REQUALIFICATION DE LA PLACE VIGNETTAZ-DALER

SYNTHÈSE ATELIER DE CONCERTATION DU 11.03.23

VF – 03.04.2023

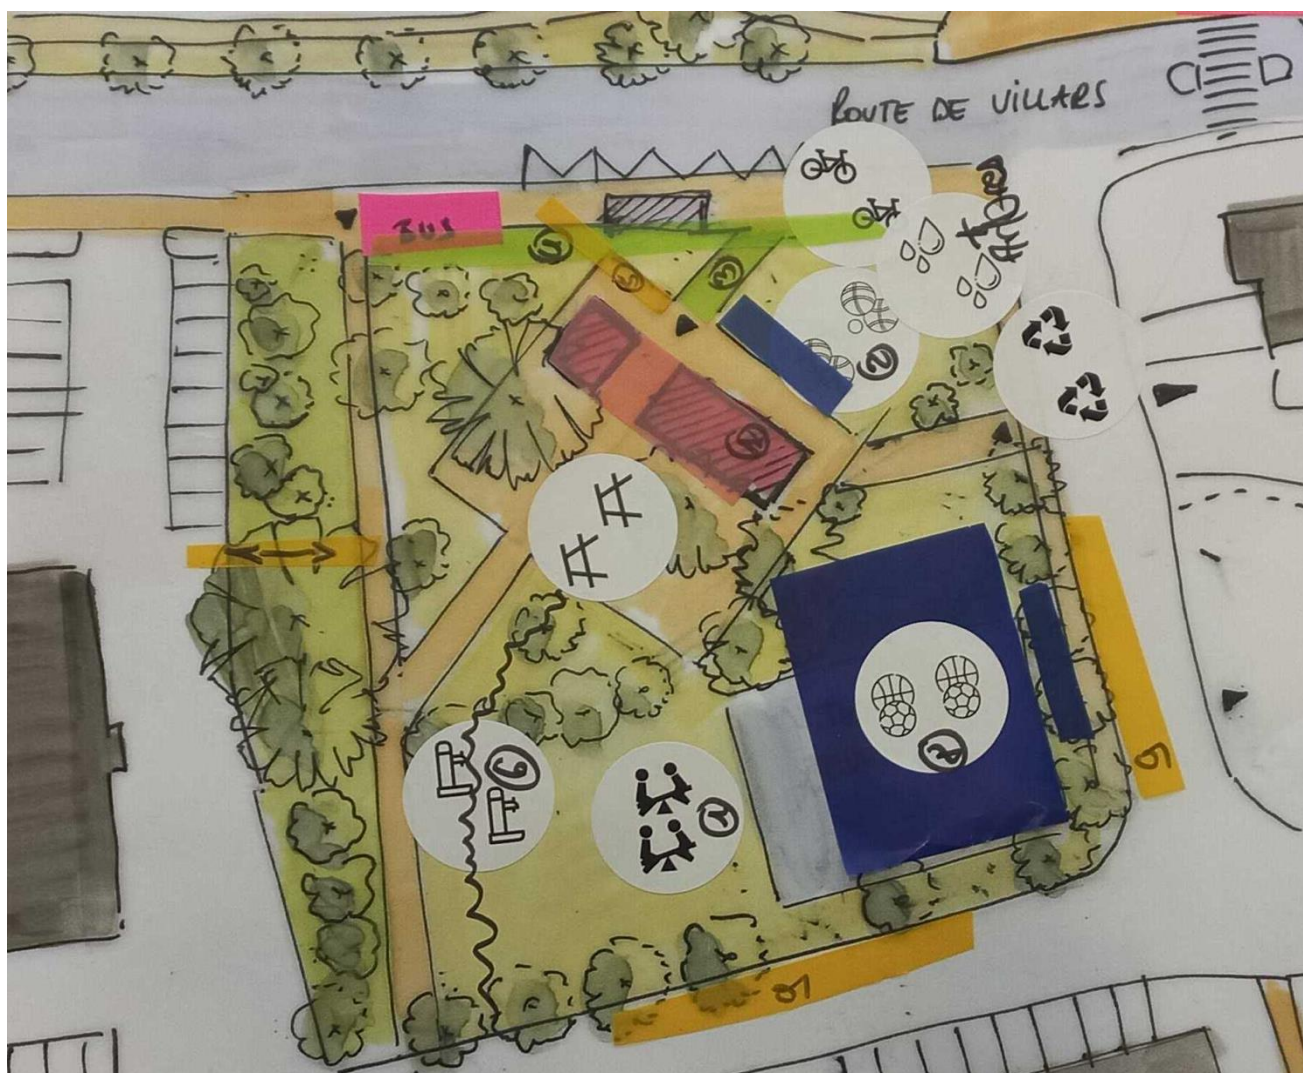
En étudiant cette variante, les participant-e-s ont relevé que le traitement du kiosque, de l'espace nord-est, du parking à vélo et de la séparation avec la route de Villars pourraient être améliorés.

La proposition de maintenir la traversée à travers le kiosque a tout d'abord été critiquée. Le groupe préférerait en effet que cet espace soit fermé au passage, et que les autres cheminements soient créés pour desservir le nord de la place.

L'espace vert au nord-est du parc a également été perçu négativement. Les participant-e-s ont regretté que les usages de cet espace ne soient pas clairement définis, et l'ont jugé peu sécurisé en raison de sa proximité à la route de Villars. Le traitement de la séparation entre la place et la route de Villars a d'ailleurs été critiqué dans son ensemble, le groupe souhaitant une séparation plus marquée entre ces deux espaces, ainsi que des moyens de prévention contre les nuisances sonores et visuelles de la route.

L'emplacement du parking à vélo sur cette variante a également été remis en question. Les participant-e-s craignent que cette localisation centrale n'entraîne une importante circulation cycliste à l'intérieur du parc, ce qui n'est pas jugé souhaitable. Les autres points négatifs soulevés incluent la localisation de l'arrêt de bus et l'absence de cheminements permettant de relier la place et les immeubles situés à l'ouest. Enfin, un point d'attention a été soulevé concernant les dimensions du terrain multisport, qui ne devraient idéalement pas être inférieures au terrain actuel.

- Mieux définir les usages de l'espace au nord-est
- Aménager un espace clos d'un seul tenant entre le kiosque et l'ancien abribus, ouvert au sud sur l'espace de rencontre et les espaces de jeux
- Réorienter le terrain multisport sur l'axe nord-sud, afin de disposer de davantage de place pour l'espace de jeux au sud-ouest
- Déplacer le parking à vélo à l'angle de la route de Villars comme sur la variante C, et l'arrêt de bus à l'extrémité nord-ouest de la place comme sur la variante A
- Marquer davantage la limite nord de la place et la séparation avec la route de Villars par de la végétalisation
- Aménager des espaces conviviaux autour du terrain multisport

8.5 Consolidation variante B

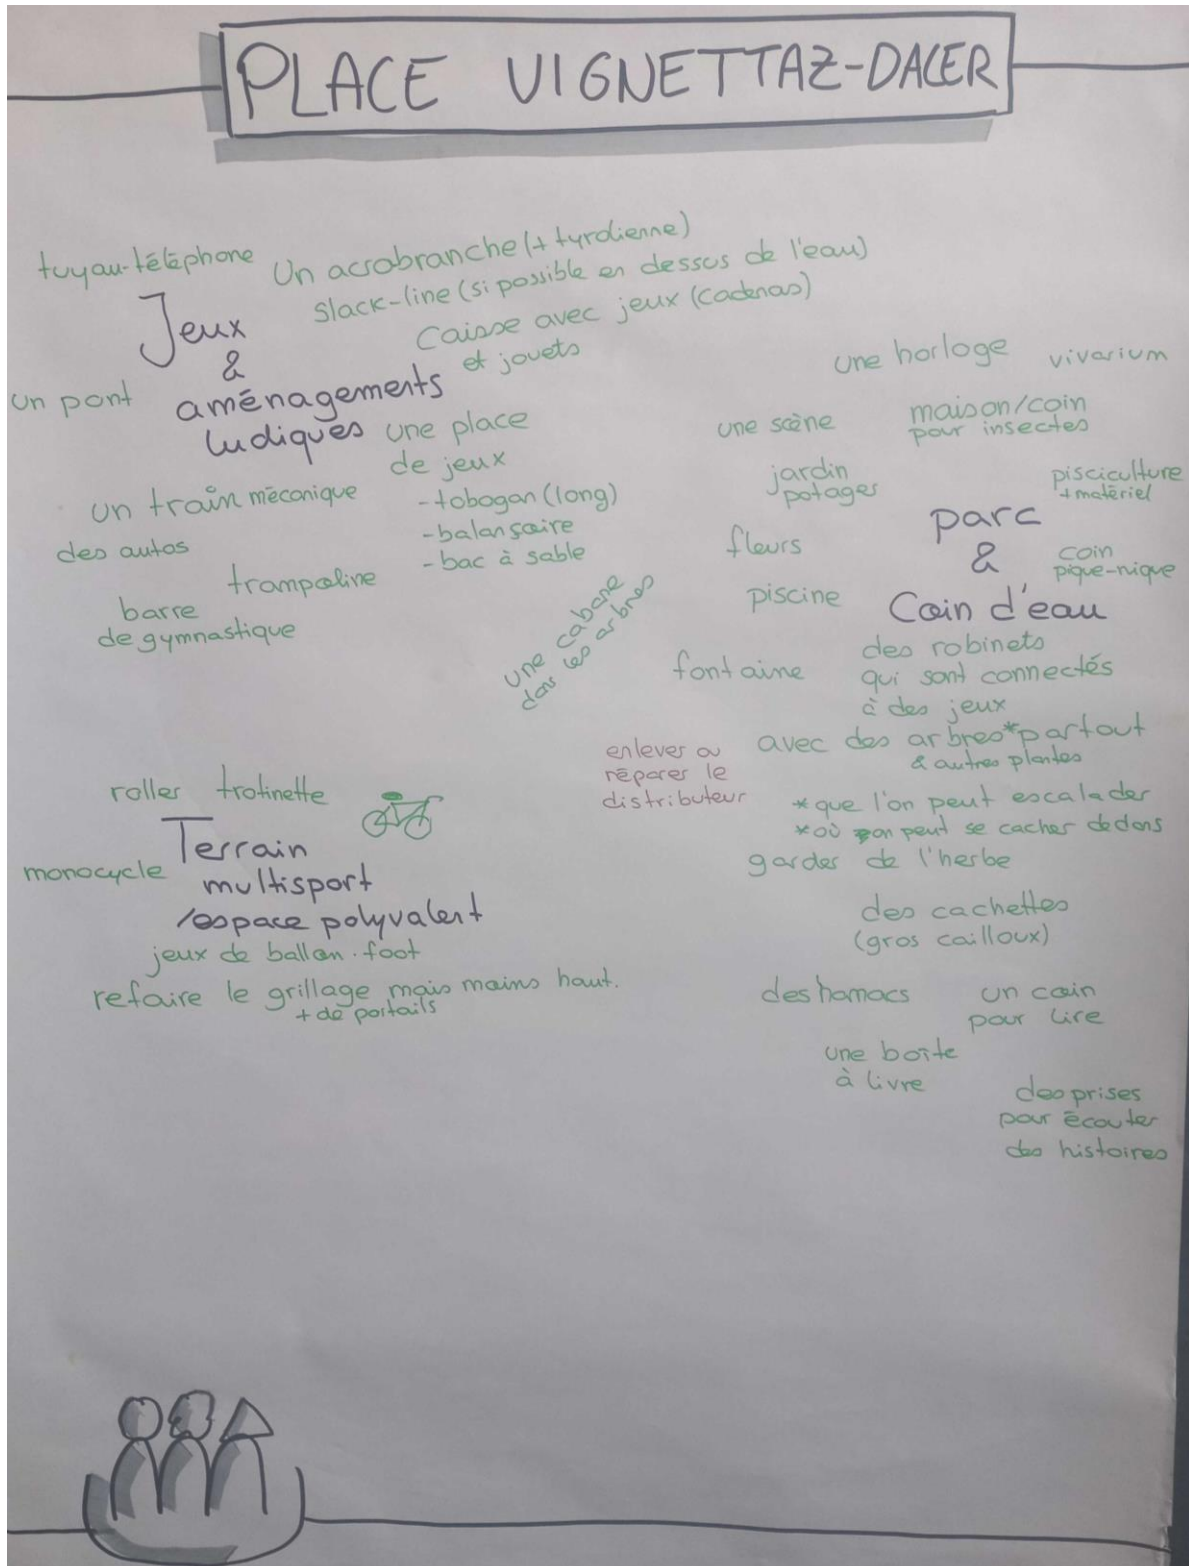
Proposition – Variante B
Suppression passage à travers le kiosque, comme C
Kiosque activités régulières
Trouver une utilité au coin nord-est : jardinage collectif, compost, pétanque, arborisation, noue, jeux adultes -> agréable et sécurisé

Déplacer le couvert vélo comme variante C
Kiosque fermé
Arrêt de bus déplacé, cf. variante A
Réorienter le terrain de sport pour gagner de la place
Attention, dimension du terrain de sport à garder
